**Заседание Окружной комиссии
по безопасности дорожного движения
префектуры Северо-Западного административного округа
города Москвы**

2026

проезд от ул. Народного Ополчения
до д. 11 по ул. Берзарина
(ул. Народного Ополчения, з.у. 34)

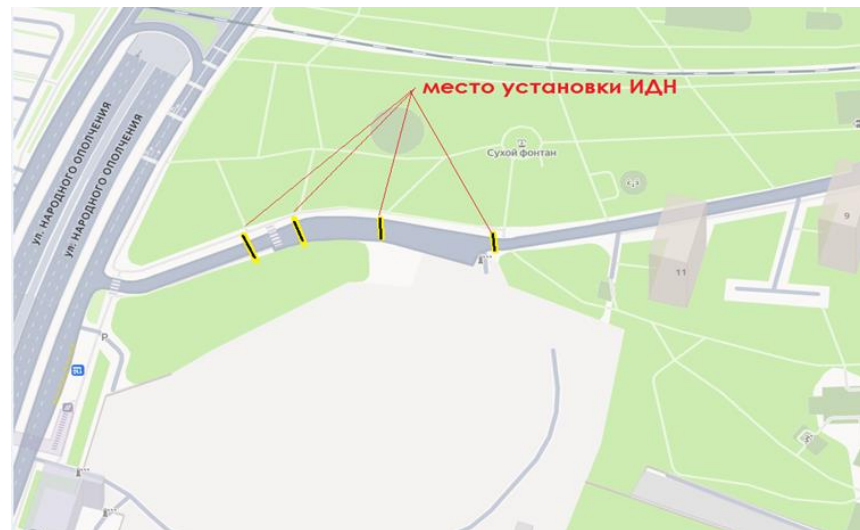
Целесообразно проработать вопрос размещения искусственных неровностей при разработке ПОДД на эксплуатацию нового жилого комплекса ✓

При размещении искусственных неровностей и пешеходных переходов необходимо учесть потенциальные участки движения пешеходов

ул. Мневники(напротив) д. 10, корп. 3, с. 1

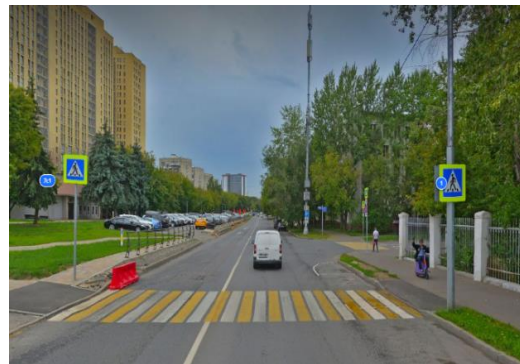
Установка искусственных дорожных неровностей и дорожных знаков 5.20 «Искусственная неровность» 🟢

ул. Берзарина д.4 (напротив) пересечение
с ул. Маршала Малиновского

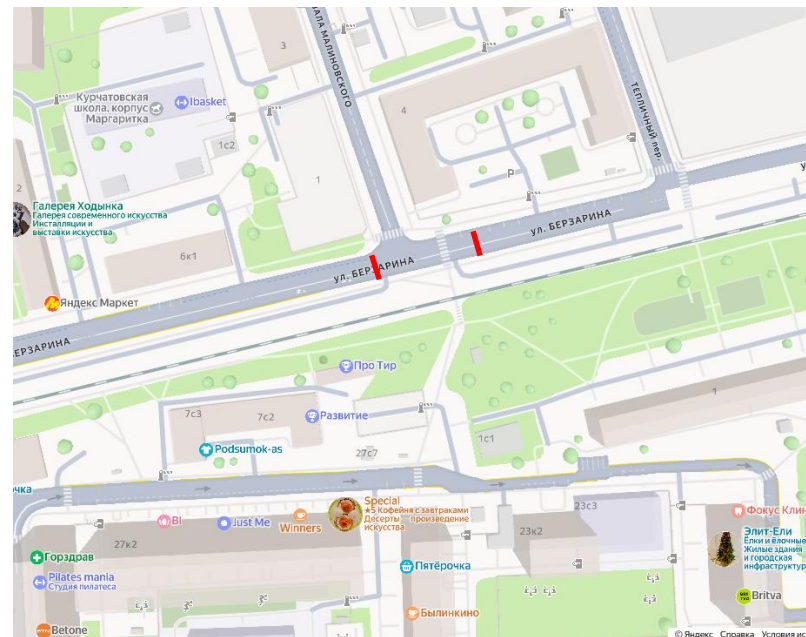
- Установка приподнятого пешеходного перехода нецелесообразна ❌
- Обустройство контрастного освещения целесообразно ✅
- Целесообразно при ремонте улицы рассмотреть возможность размещения ИН ✅

Проспект Маршала Жукова, д. 41

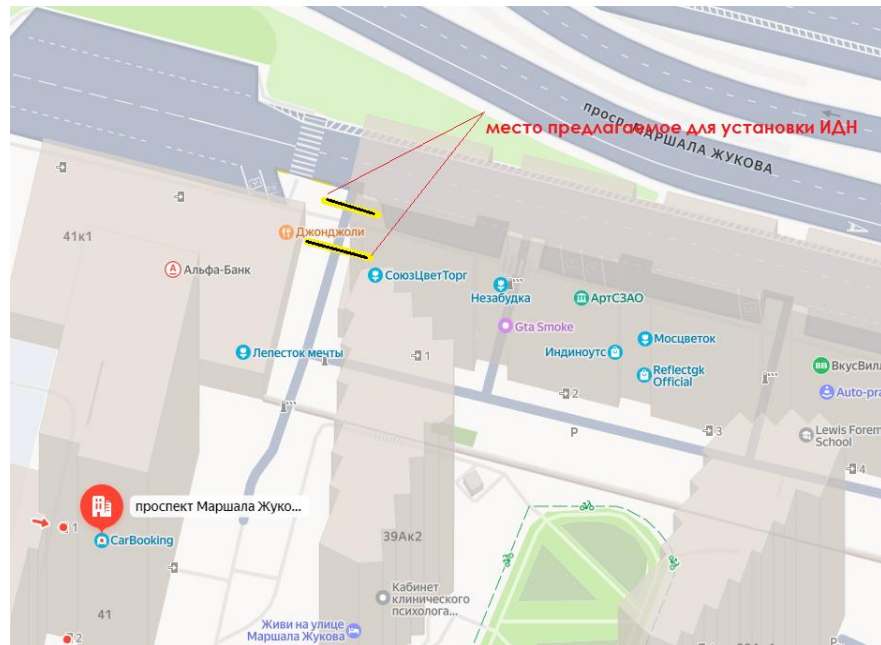
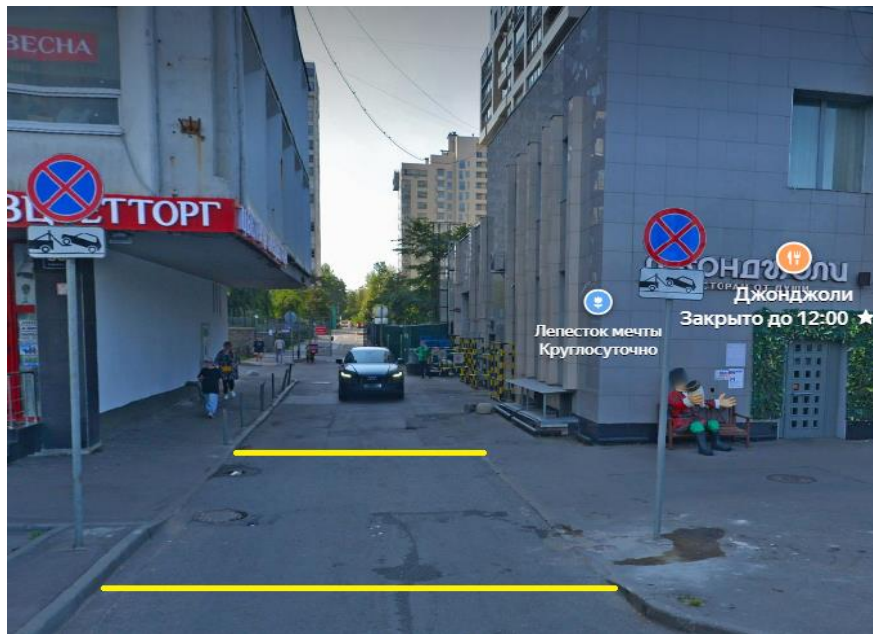
Установка ИН и дорожных знаков 5.20

«Искусственная неровность» нецелесообразна ☒

улица Генерала Глаголева д.14 и 14А, к. 1
Бульвар Генерала Карбышева, д.13А

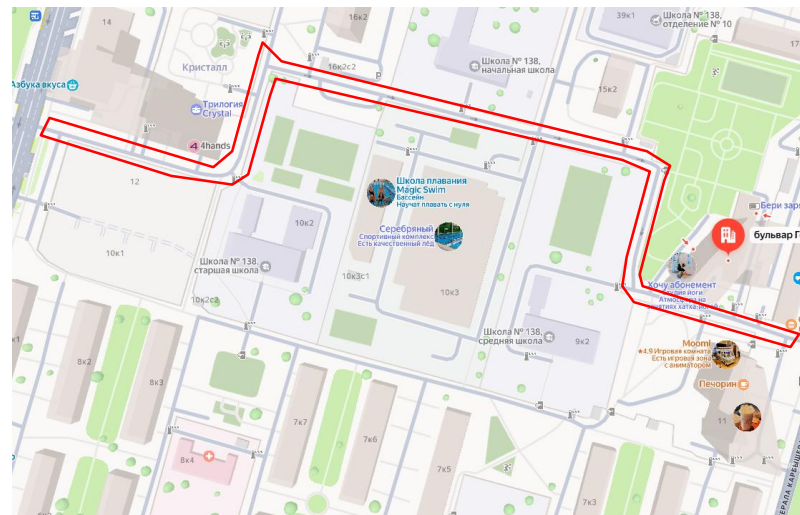
Демонтаж дорожных знаков 3.27 «Остановка запрещена»,
8.24 «Работает эвакуатор» на проезде от ул. Генерала
Глаголева до бульвара Генерала Карбышева
нецелесообразен (X)

Обустройство дополнительных парковочных мест по
адресам: ул. Генерала Глаголева д.14 и 14А, к. 1,
Бульвар Генерала Карбышева, д.13А
не представляется возможным (X)

В настоящее время реализован ПОДД для
ограничения остановки ТС на проезде для
обеспечения встречного разъезда и видимости
участников движения

Проспект Маршала Жукова, д. 37, к. 2

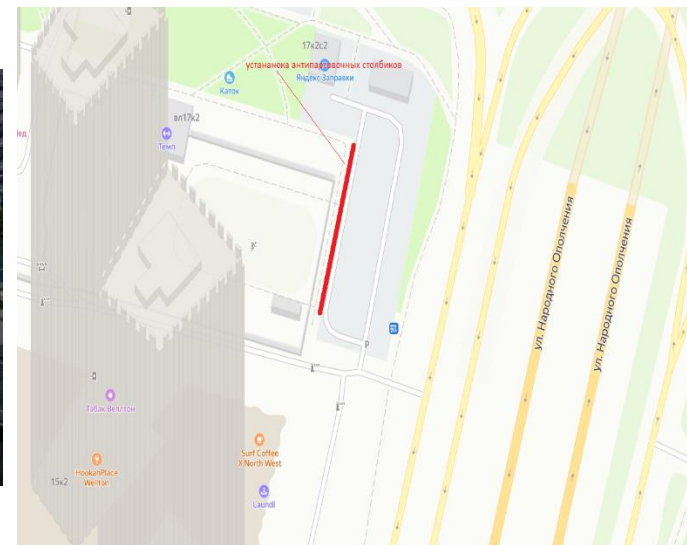
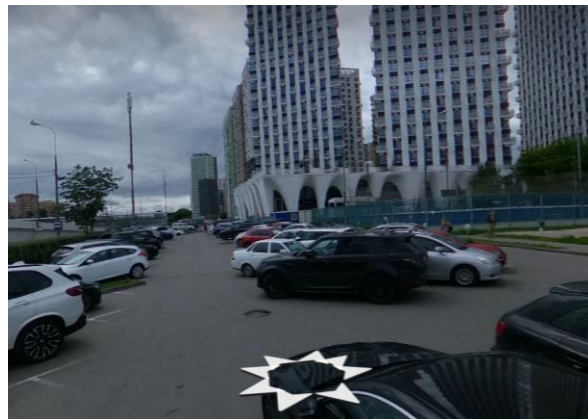
- Установка антипарковочных ограждений нецелесообразна ❌
- Целесообразен комплекс мероприятий по организации дорожного движения (разработка проекта, установка дорожных знаков) ✔
- Предусмотреть размещение повышенного бортового камня тротуара ✔

ул. Новошукшинская, д. 8

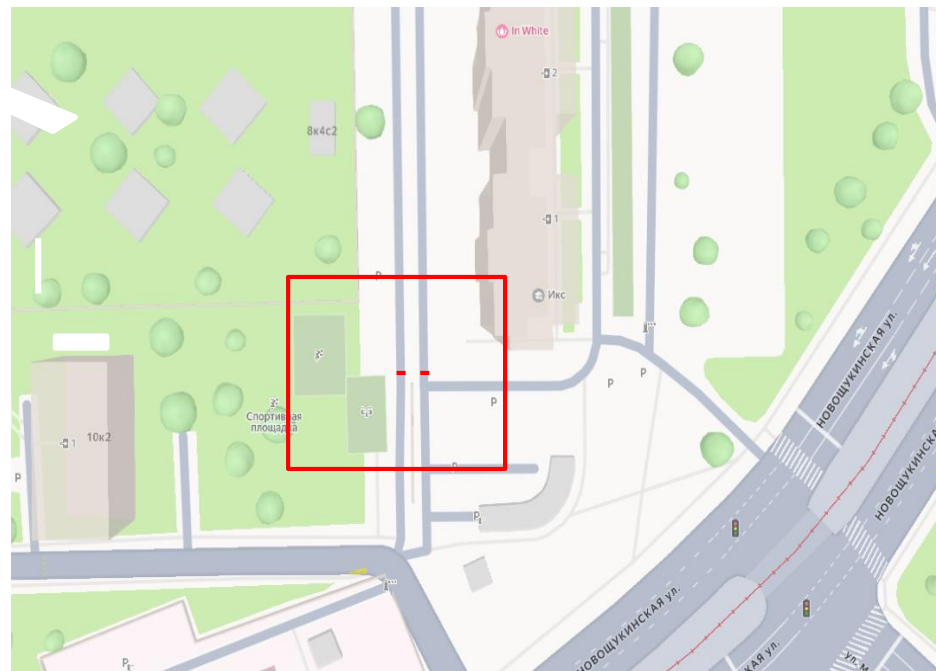
Размещение ИН целесообразно

ул. Максимова,
напротив ул. Рогова, вл. 5А, стр. 29

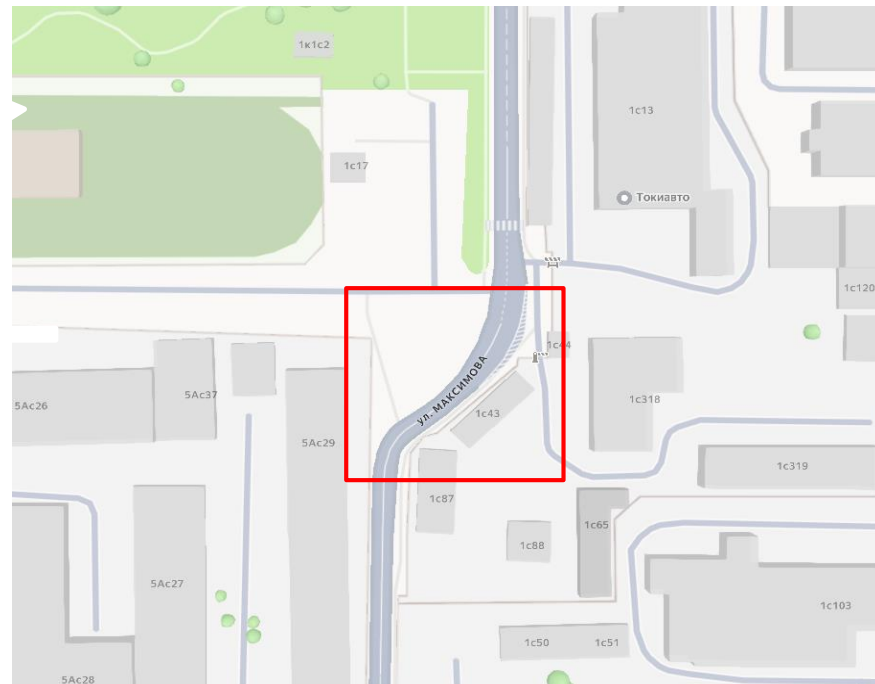
Организация тротуара целесообразна ✓

ул. Маршала Бирюзова, д. 2

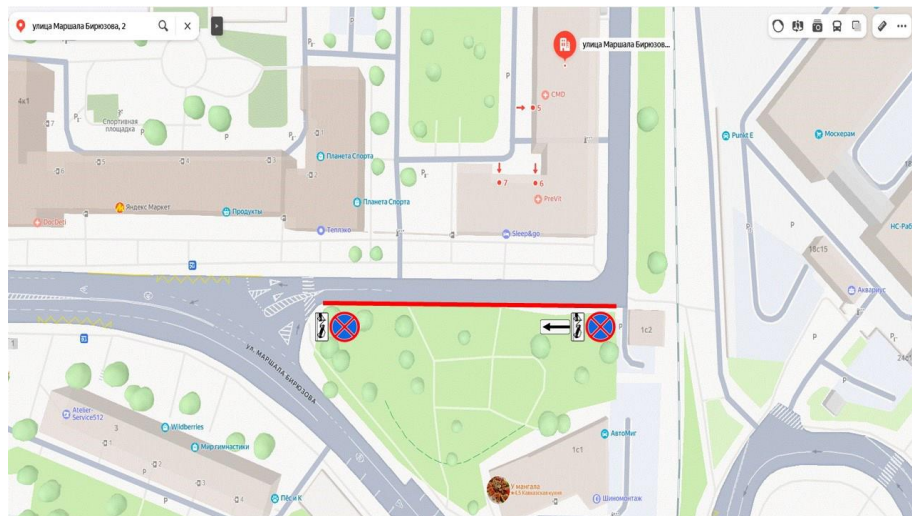
Целесообразно ограничение парковки транспортных средств за счет установки дорожных знаков 3.27 и 8.24 ✓

Пересечение ул. Народного Ополчения и ул. Берзарина

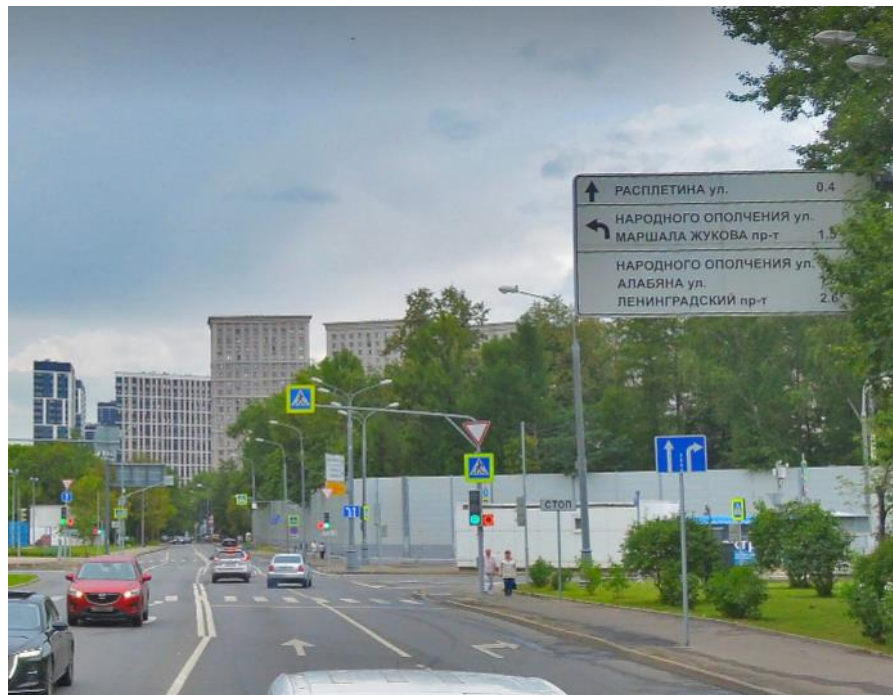
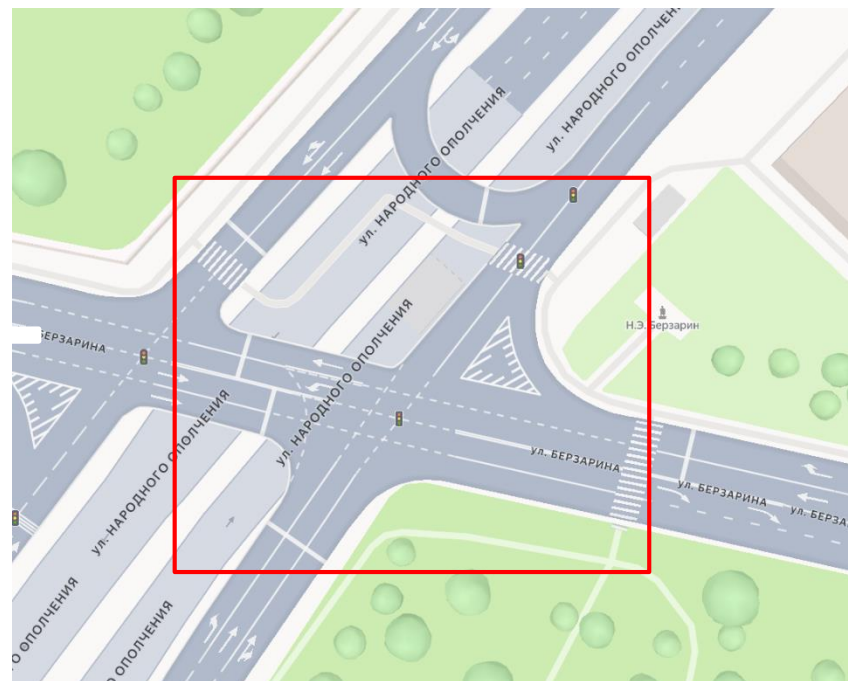
Целесообразно увеличение времени промежуточного такта («кругом красный») до 4-х сек. ✓

ул. Максимова, д.8 - д.10 (напротив)

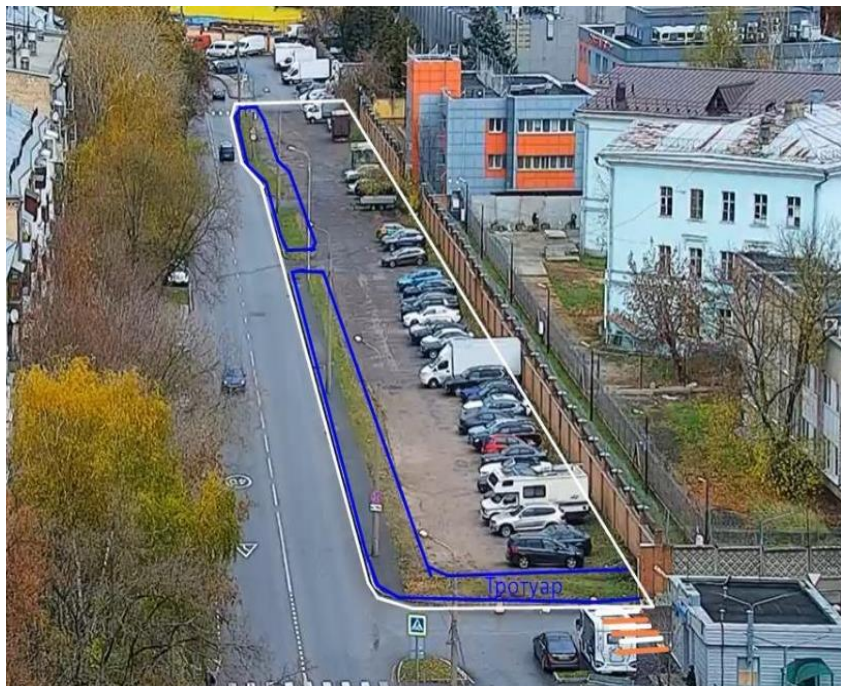
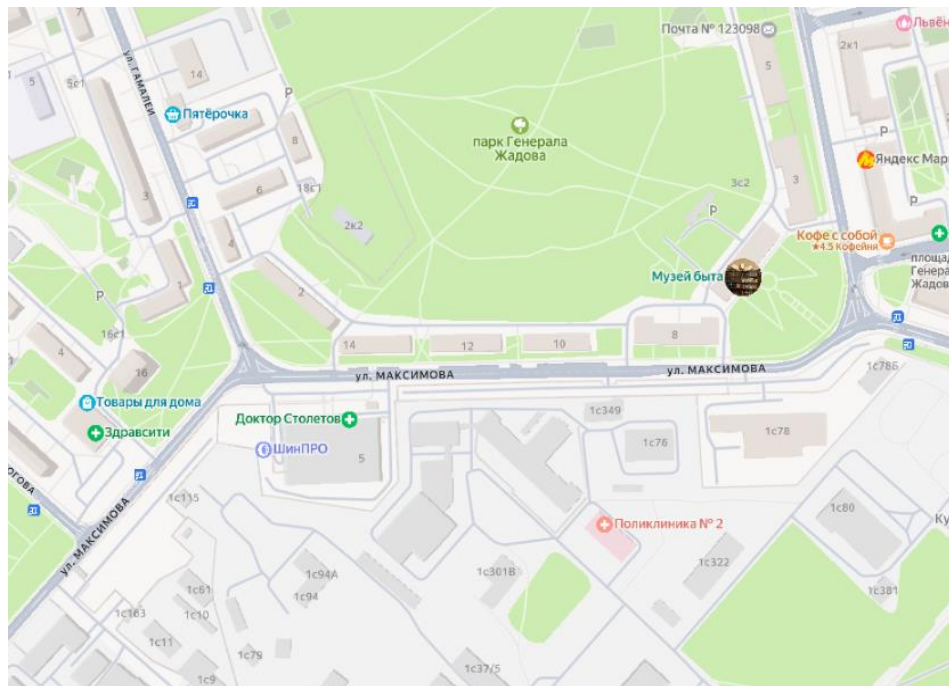
Целесообразно обустройство тротуара ✓

ул. Берзарина, д. 32А

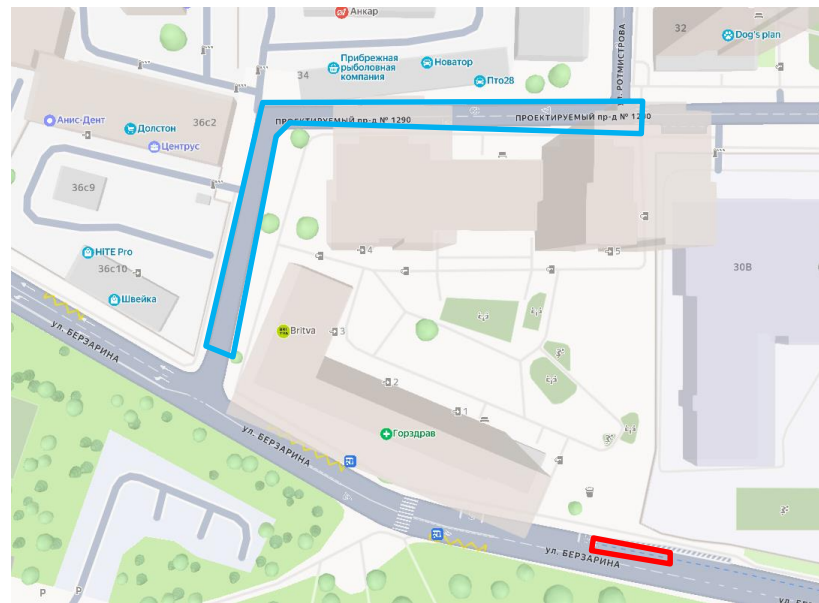
Целесообразно обустройство дополнительных парковочных мест для инвалидов на УДС ул. Берзарина ✓
При передаче построенных дорог на обслуживание предусмотреть организацию парковочных мест для инвалидов вблизи домов ✓

Строительный пр-д, д. 2, с. 4

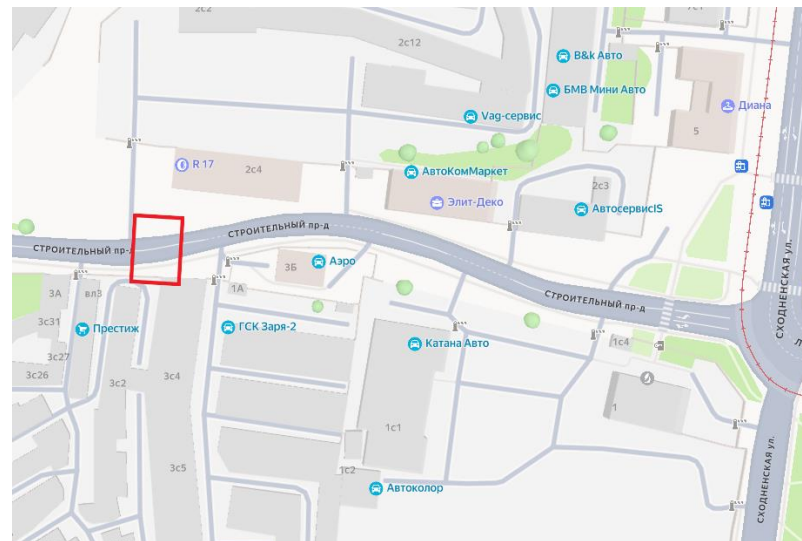
Рассмотреть возможность обустройства пешеходного перехода при комплексном ремонте улицы ✓

Обустройство перехода может быть выполнено с установкой освещения и организации мероприятий по повышению безопасности дорожного движения

ул. Сходненская, д. 25

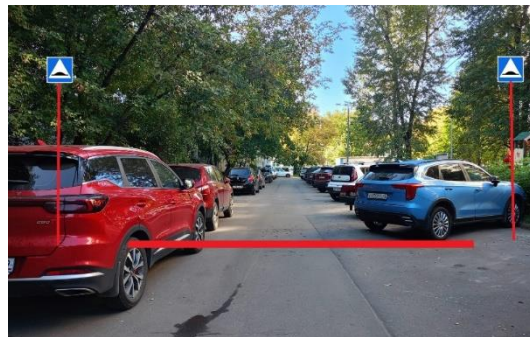
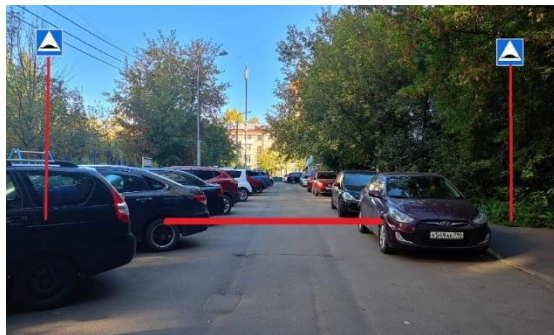
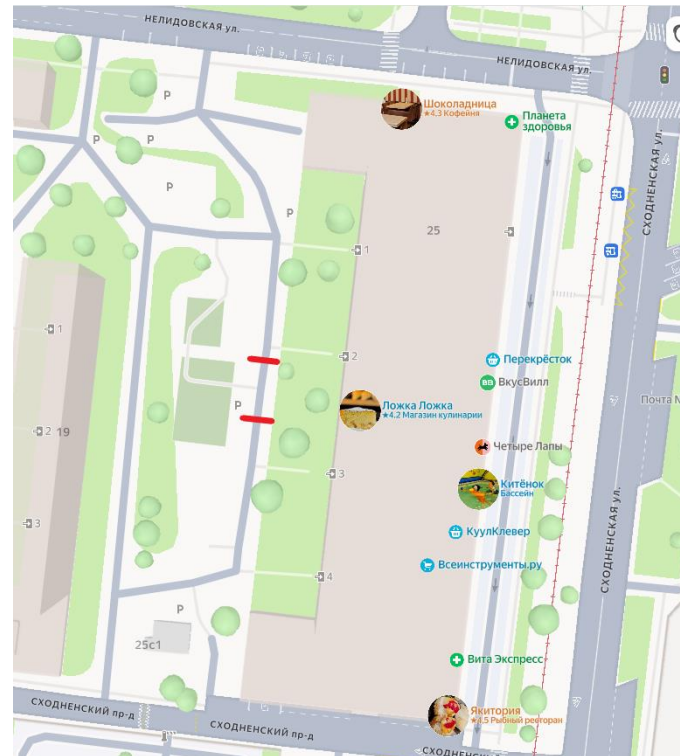
Обращение жителя
№ ОРД05-546/25**Предложение:**Целесообразна установка искусственных
дорожных неровностей на дворовой территории ✓**Обоснование:**

ул. Свободы, д. 36-38

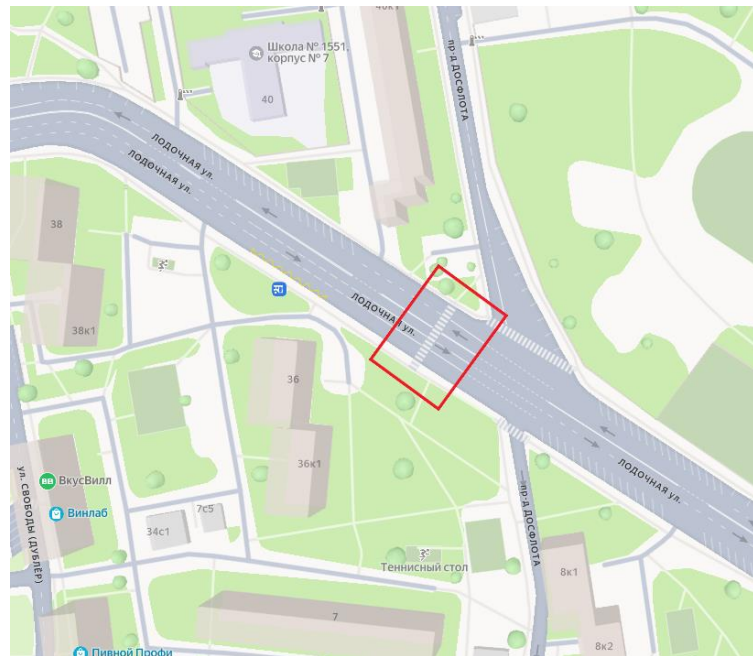
Рассмотреть возможность размещения искусственных неровностей при комплексном ремонте улицы ✓

Повышение безопасности дорожного движения
В рамках комплексного ремонта планируется изменение геометрии проезжей части
